柏崎刈羽原子力発電所6号炉及び7号炉

敷地の地質・地質構造について  
(F<sub>5</sub>断層に関する調査・評価)

平成28年2月12日  
東京電力株式会社

## 4.4 『古安田層』の名称について

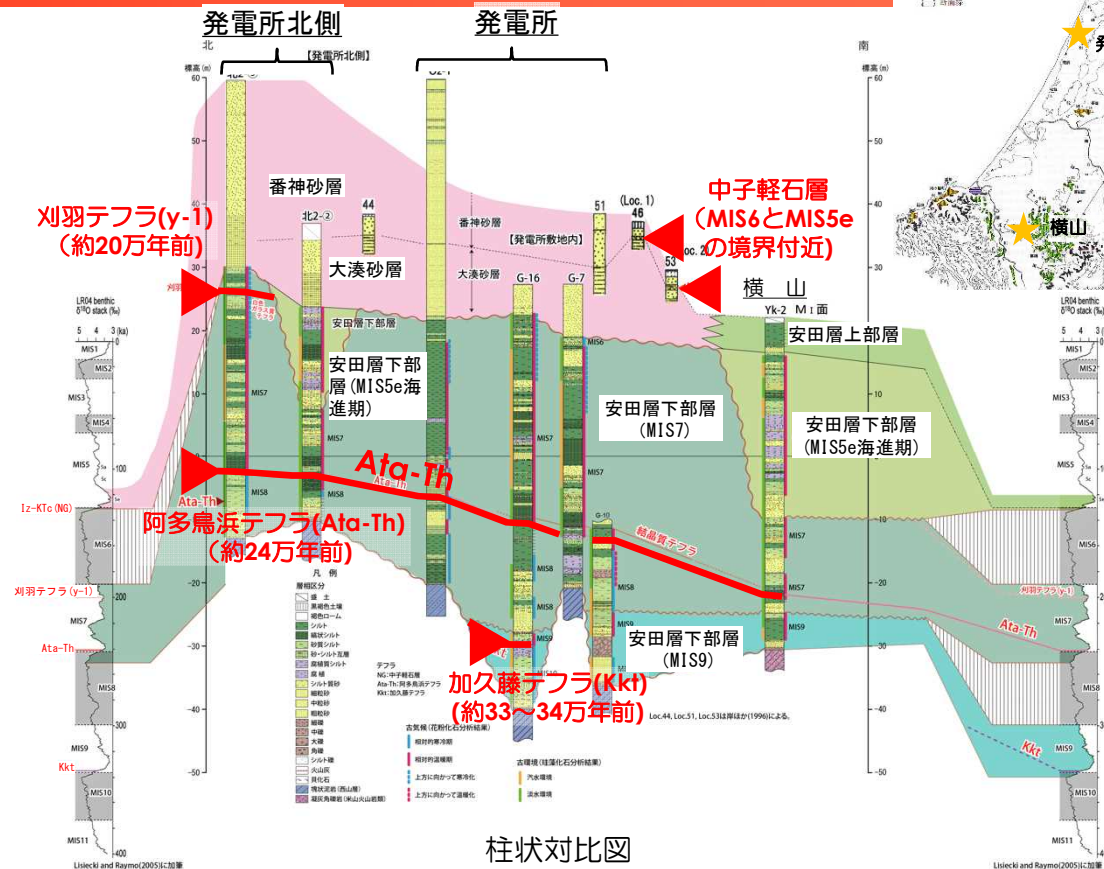
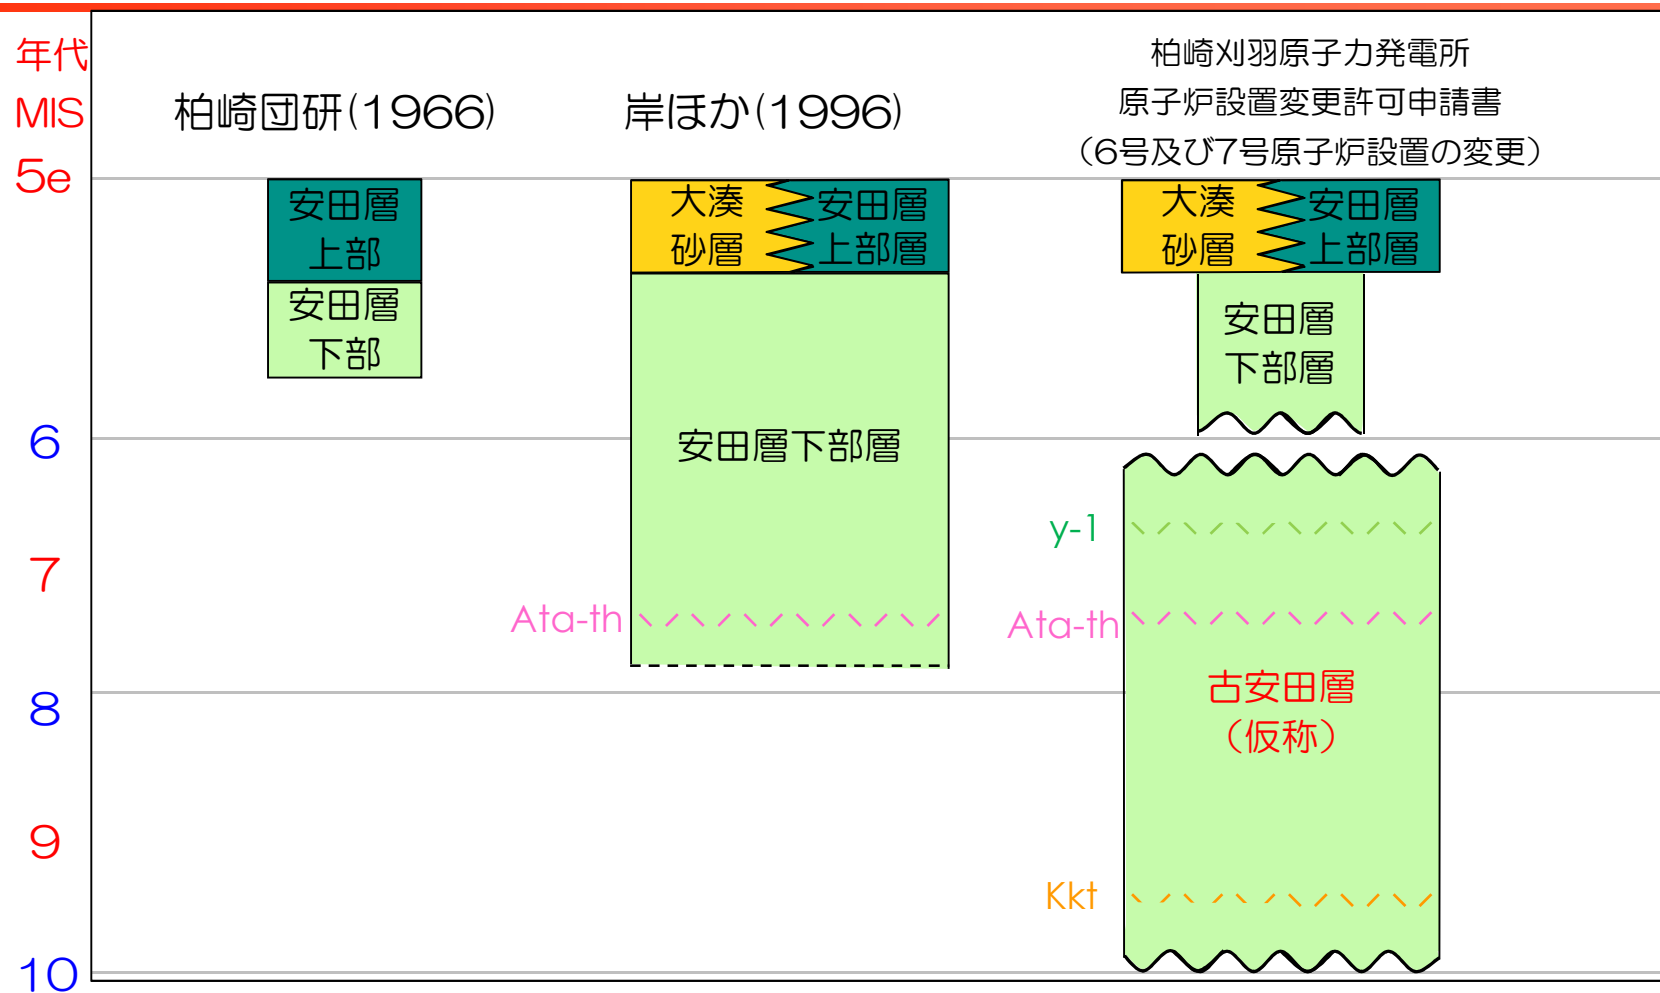
指摘時期	コメント	説明内容	頁
H27/12/2 審査会合	安田層下部層のMIS9～MIS7の堆積物の呼称について説明すること。	柏崎刈羽原子力発電所原子炉設置変更許可申請書（6号及び7号原子炉設置の変更）では、安田層下部層のうちMIS5e海進期の安田層下部層と不整合関係にある下位の地層を古安田層と仮称する。当該地層については、今後速やかに論文等において報告する。	P.91

柏崎刈羽原子力発電所原子炉設置変更許可申請書（6号及び7号原子炉設置の変更）では、安田層下部層のうちMIS5e海進期の安田層下部層と不整合関係にある下位の地層を古安田層と仮称することを明記した上で、古安田層を用いる。古安田層は最下部には加久藤テフラを、最上部に刈羽テフラを挟在することから、その堆積年代はMIS10からMIS7とMIS6の境界付近と評価される。当該地層については、今後速やかに論文等において報告する。
